**Schreiben****16503/2013**

Datum: 25.10.2013

**Gutachterliche Stellungnahme zur Ausführung von feuerwiderstandsfähigen Stahlbeton-Treppenläufen bzw. -Konsolen in Verbindung mit Treppenlagern „Tronsole Typ F“ bei einer mehrseitigen Brandbeanspruchung nach der Einheitstemperaturzeitkurve (ETK) gemäß DIN 4102-2 : 1977-09**

Schöck Tronsole Typ F  
Bewehrungsführung Treppenkopf - schematisch

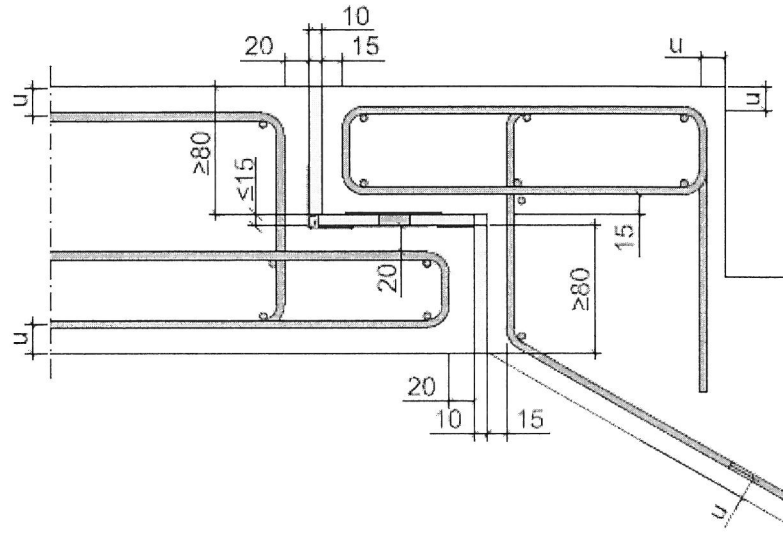
Auf der Grundlage der DIN 4102-4 : 1994-03, des Beton-Brandschutz-Handbuches, den Konstruktionszeichnungen des Auftraggebers sowie umfangreicher Prüferfahrungen der MPA Braunschweig an Stahlbetonkonstruktionen in Verbindung mit Elastomer-Lagern wird empfohlen, die in Abschnitt 2 beschriebenen und in den Anlagen 1 und 2 dargestellten Stahlbeton-Treppenläufe bzw. -Konsolen in Verbindung mit Treppenlagern „Tronsole Typ F“ bei einer mehrseitigen Brandbeanspruchung nach der Einheitstemperaturzeitkurve (ETK) gemäß DIN 4102-2 : 1977-09 hinsichtlich der hinsichtlich der Tragfähigkeit in die

- die Konsolhöhe sowohl Podest- als auch Treppenlaufseitig  $h_k \geq 80$  mm beträgt,
- die in Abschnitt 2 genannten Fugenbreiten und Betondeckungen im Bereich der Fugen eingehalten werden,

- das Achsmaß der Bewehrung an den anschließenden Bauteilen (z.B. Konsol-/ Podestplatte, Treppenlauf, etc.)
  - $u \geq 35$  mm bei einem statischen Ausnutzungsgrad des Bewehrungsstahls (Kaltbemessung) von  $\alpha \leq 60$  % bzw.

- $u \geq 40$  mm bei einem statischen Ausnutzungsgrad des Bewehrungsstahls (Kaltbemessung) von  $60$  %  $< \alpha \leq 65$  %beträgt,
- die angrenzenden Stahlbetonbauteile ansonsten die Randbedingungen und Konstruktionsgrundsätze des jeweiligen bauaufsichtlichen Nachweises (z. B. DIN 4102-4 : 1994-03 bzw. DIN EN 1992-1-2) in Abhängigkeit der erforderlichen Feuerwiderstandsdauer (z. B. mindestens F 90 bzw. R 90) erfüllen und

Aufgrund der Sollfugenbreite von  $a \leq 10$  mm bilden Konsole und Treppenlauf analog zu DIN 4102-4 : 1994-03, Abschnitt 3.2.4.7 (dort  $a \leq 30$  mm) erwärmungstechnisch eine Einheit, so dass entsprechend nur die in der DIN 1045 (Ausgabe 1988) vorgeschriebene Betondeckung im Fugenbereich einzuhalten ist.
